Additif 57 – Règlement ONU n° 58

Révision 3 – Amendement 2

Complément 2 à la série 03 d'amendements – Date d'entrée en vigueur : 25 septembre 2020 :

- I. Des dispositifs arrière de protection antiencastrement**
- II. Des véhicules en ce qui concerne le montage d'un dispositif arrière de protection antiencastrement d'un type homologué**
- III. Des véhicules en ce qui concerne leur protection contre l'encastrement à l'arrière**

Figure 1

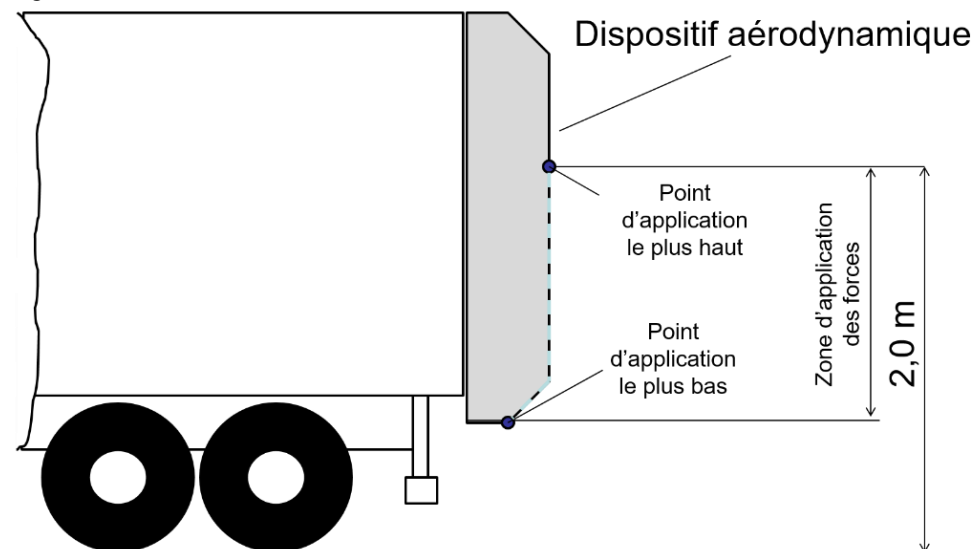
5.1.1 Une force doit être appliquée parallèlement à l'axe longitudinal du véhicule par l'intermédiaire d'une surface de contact ayant au plus 250 mm de hauteur et 200 mm de largeur, avec un rayon de courbure de 5 ± 1 mm aux arêtes verticales, ou d'un adaptateur. La surface de contact ou l'adaptateur ne doivent pas être fixés de manière rigide sur le dispositif aérodynamique et doivent être articulés dans toutes les directions. Quand l'essai est effectué sur un véhicule, la hauteur à laquelle se trouve le centre de la surface de contact ou de l'adaptateur doit être définie par le fabricant et s'inscrire dans une zone comprise entre l'arête inférieure du dispositif aérodynamique et un point situé au plus à 2,0 m au-dessus du sol lorsque le dispositif est monté sur le véhicule (voir fig. 1). Ce point doit être déterminé sur un véhicule chargé d'une masse correspondant à la masse maximale techniquement admissible.

Figure 2

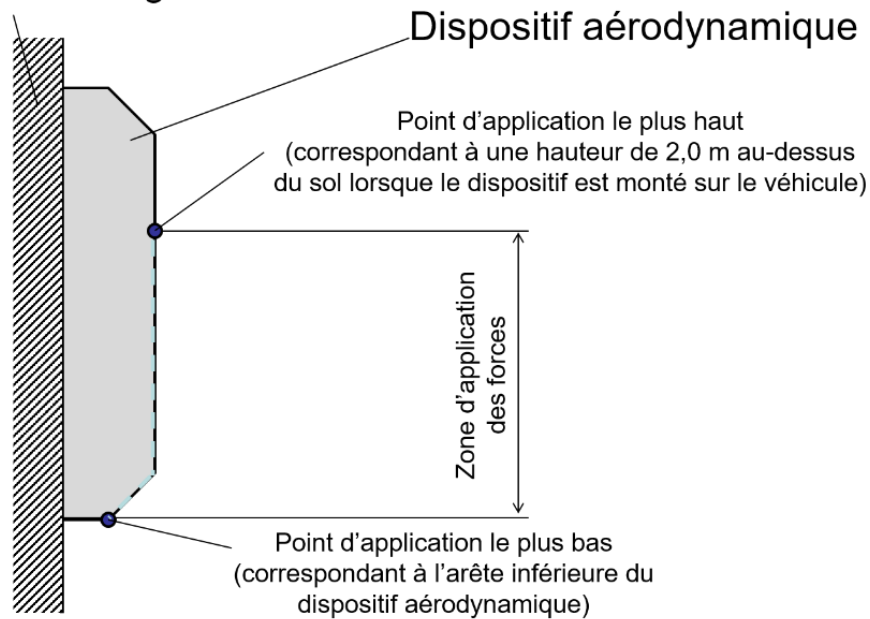
Lorsque l'essai est réalisé sur un élément de la carrosserie d'un véhicule du type auquel le dispositif aérodynamique est destiné ou sur une surface rigide, la hauteur à laquelle se trouve le centre de la surface de contact ou de l'adaptateur doit être définie par le fabricant et s'inscrire dans une zone comprise entre l'arête inférieure du dispositif aérodynamique et un point situé au plus à 2,0 m au-dessus du sol lorsque le dispositif est monté sur un véhicule chargé d'une masse correspondant à la masse maximale techniquement admissible (voir fig. 2).

Figure 3

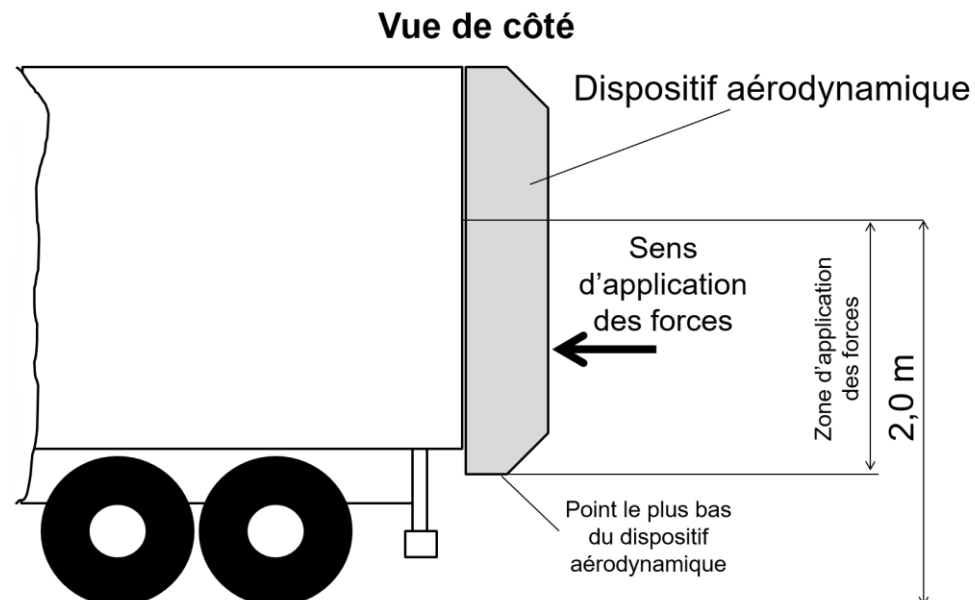
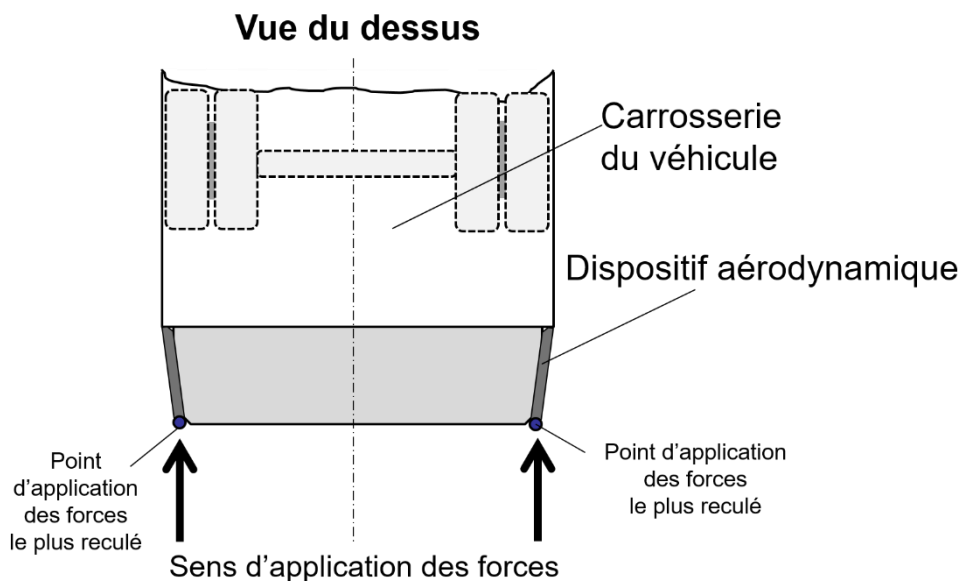
5.1.2 Une force horizontale d'une valeur maximale de $4\,000 \pm 400$ N doit être appliquée successivement en deux points situés symétriquement par rapport à l'axe médian du véhicule ou du dispositif sur l'extrémité arrière du dispositif aérodynamique, celui-ci se trouvant à l'état complètement déplié ou non rétracté (voir fig. 3). Le fabricant peut préciser l'ordre dans lequel les forces doivent être appliquées.

Figure 4

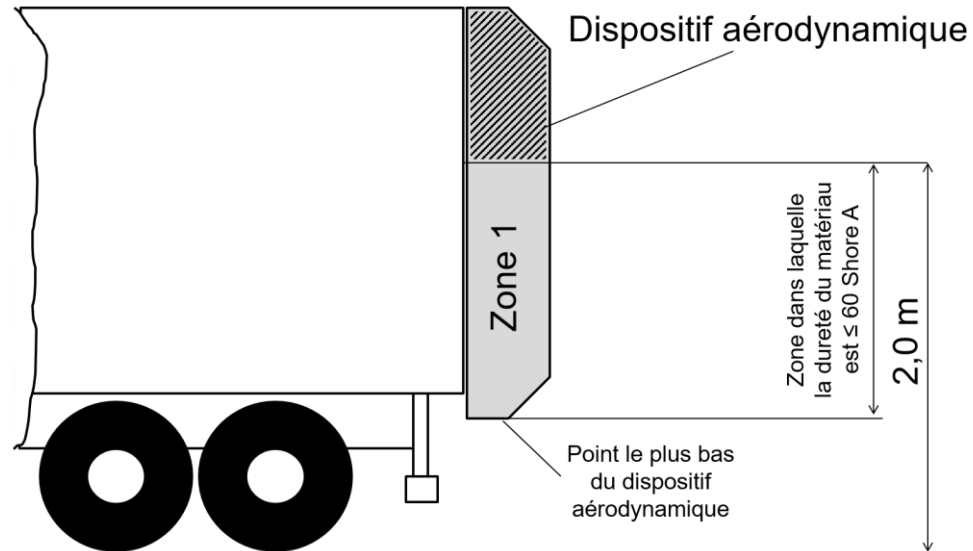
- 6.2 Nonobstant les dispositions des paragraphes 5.1, 5.1.1, 5.1.2 et 6.1, l'application des forces ne doit pas être réalisée si le dispositif aérodynamique est constitué d'une matière dont la dureté est inférieure ou égale à 60 shore A dans la zone 1 tel qu'elle est représentée sur la figure 4. Les éléments (attaches, charnières, actionneurs, ressorts, câbles, feux, etc.) utilisés pour l'installation du dispositif aérodynamique sur la carrosserie du véhicule ainsi que les éléments qui sont montés sur le dispositif sont exclus des présentes dispositions.
